**DICTAMEN PARA ACREDITAR LA APTITUD DE LAS OBRAS REQUERIDAS EN LAS GALERIAS B DEL
POLIGONO DE TIRO DE LA FEDERACION MADRILEÑA DE TIRO OLIMPICO**

DEL INFORME DE 28/2/2017 DE LA INSPECCION OCULAR DEL EQUIPO DE INSPECCIÓN DE LA INTERVENCIÓN DE ARMAS Y EXPLOSIVOS DE LA GUARDIA CIVIL , SE DESPRENDE VARIAS ANOMALIAS SUBCESTIBLE DE ARREGLAR CON INFORME FOTOGRAFICO SOBRE INSPECCION EN LAS INSTALACIONES DE LA FEDERACION MADRILEÑA DE TIRO OLIMPICO SITA EN LA CALLE Kelsen S/N (M-607 SALIDA 15)

INICIO DE PROCEDIMIENTO DE REVOCACION (EXP 1/2017) PARCIAL DE LA RESOLUCION AUTORIZACION POLIGONO DE TIRO Nº CCO/RIZ/001/PT/15 Nº 26/16 POR PARTE DE LA DIRECCION GENERAL DE LA GUARDIA CIVIL

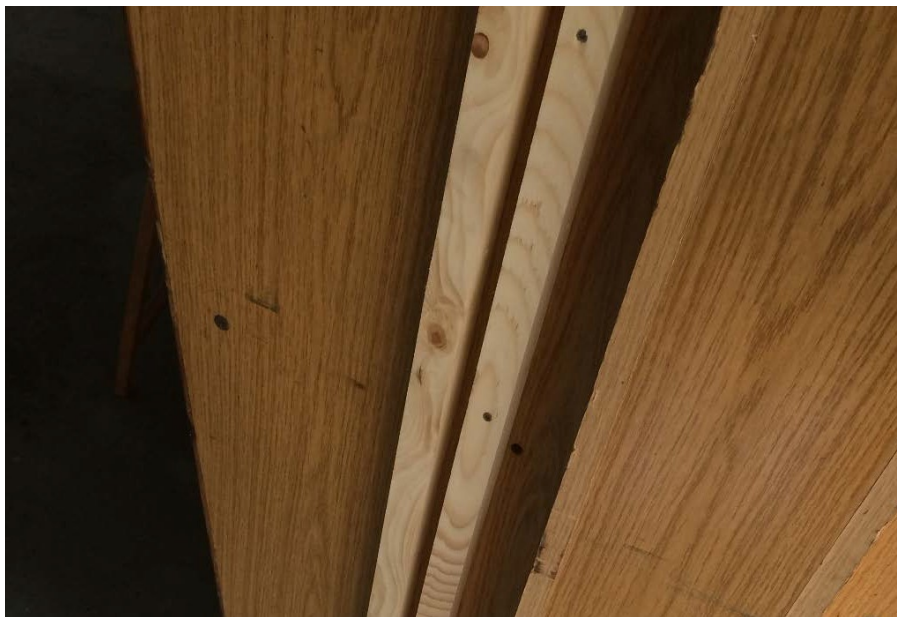
12º OBSERVACIONES: **ESPALDON VARIAS PARTES SIN PROTEGER**

SOLUCION : PARTES SIN PROTECCION A CUBRIR CON CHAPA METALICA DE 2mm DE ESPESOR Y TABLERO DE MADERA DE 20 mm **CUBIERTO CON MADERA MATERIAL ANTI REBOTE COMO DICE EL REGLAMENTO DE ARMAS**
